# LIGNE DE TRAMWAY T1 DE BOBIGNY A VAL-DE-FONTENAY

MEMOIRE EN REPOSE SUITE A L'AVIS  
DE L'AUTORITE ENVIRONNEMENTALE  
DU 15 MAI 2013

Ce dossier a été soumis à l'Autorité environnementale (Ae) du Conseil général de l'environnement et du développement durable (CGEDD), laquelle a émis un avis délibéré n°Ae 2013-23/ n°CGEDD 008885-01 adopté lors de la séance du 15 mai 2013.

#### Recommandation n°3 de l'Ae, extrait du chap. 1.1, p 5/15

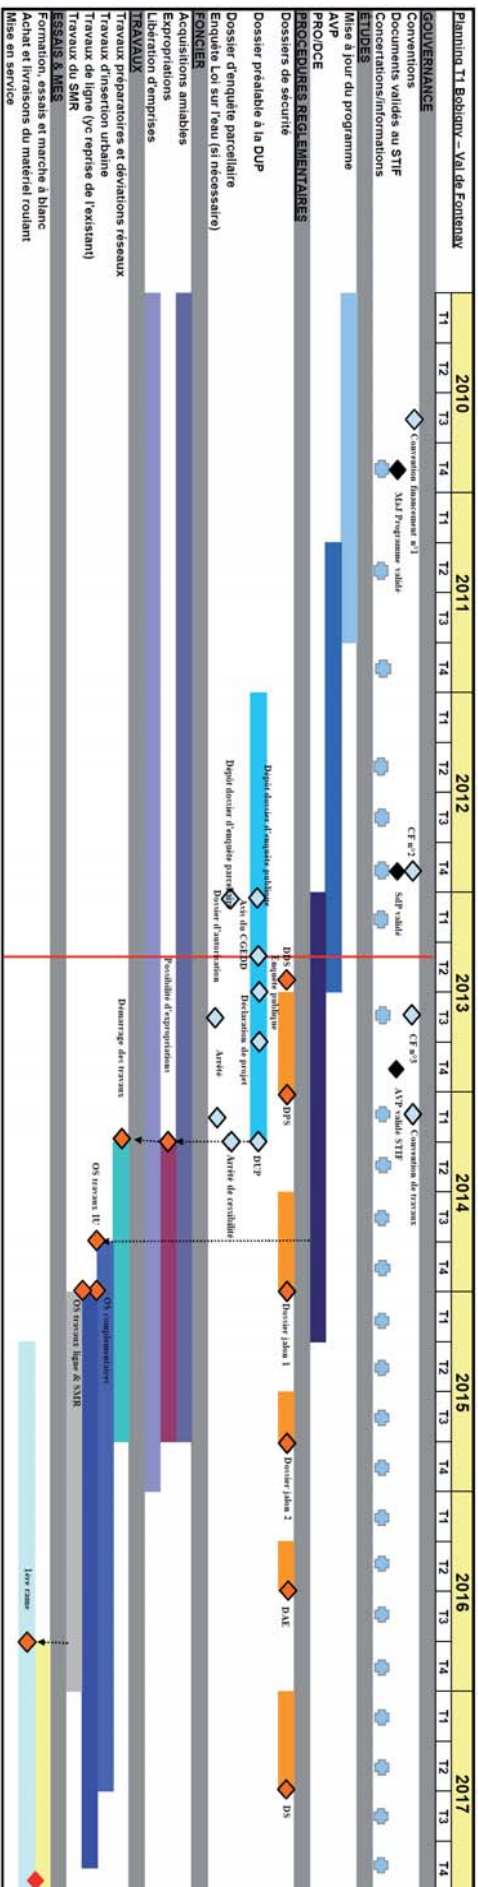
L'AE précise que le planning de la page 165 est à actualiser suite au décalage de planification de certaines phases.

Le planning réactualisé est présenté ci-après :

#### Recommandation n°5 de l'Ae, extrait du chap. 1.3, p 7/15

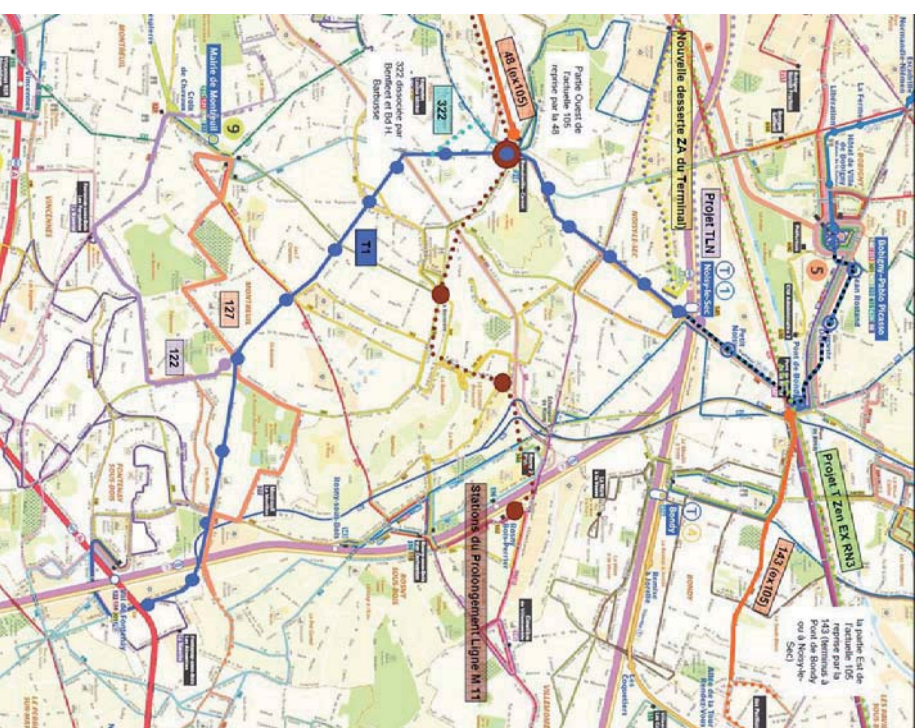
L'Ae recommande que les décisions relatives à l'organisation des transports urbains et fonctionnellement liées au projet fassent également l'objet d'une appréciation de leurs impacts, à tout le moins sous forme d'effets induits ou indirects du projet.

Est jointe au présent mémoire en réponse, la carte provisoire du réseau restructuré des lignes de bus :
